MODIFICACION PUNTUAL Nº1

PLAN DE ORDENACIÓN MUNICIPAL  
HORCHE. GUADALAJARA.  
MODIFICACIÓN PUNTUAL Nº1

REFERENCIA: 01/2009

PLANO:  
**10**  
DETALLE 10

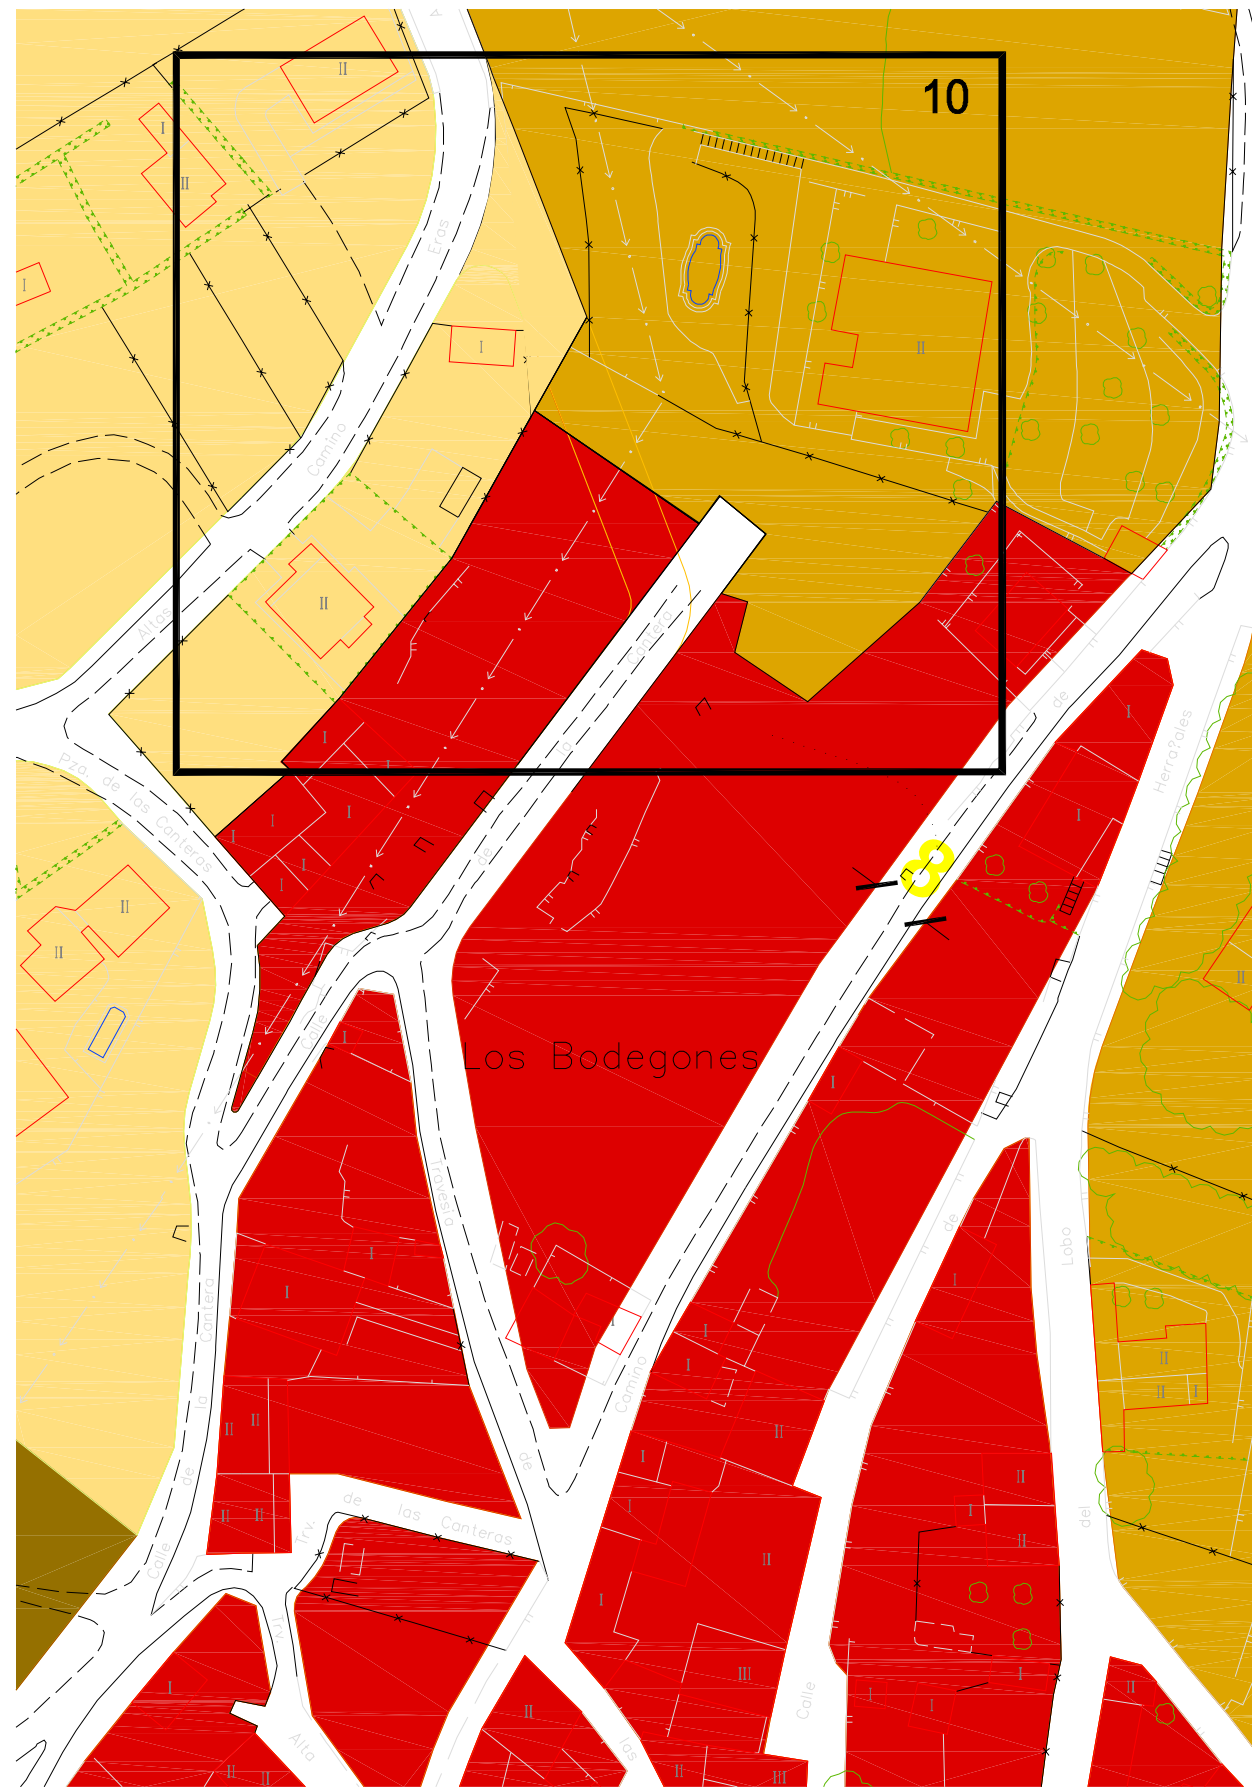
Se suprime la prolongación de la c/ de la Cantera hasta la c/ Camino de las Eras Altas, debido a que la pronunciada pendiente del terreno hace inviable el trazado accesible de la calle. Por lo que se ajusta la alineación a la situación catastral actual de las parcelas.
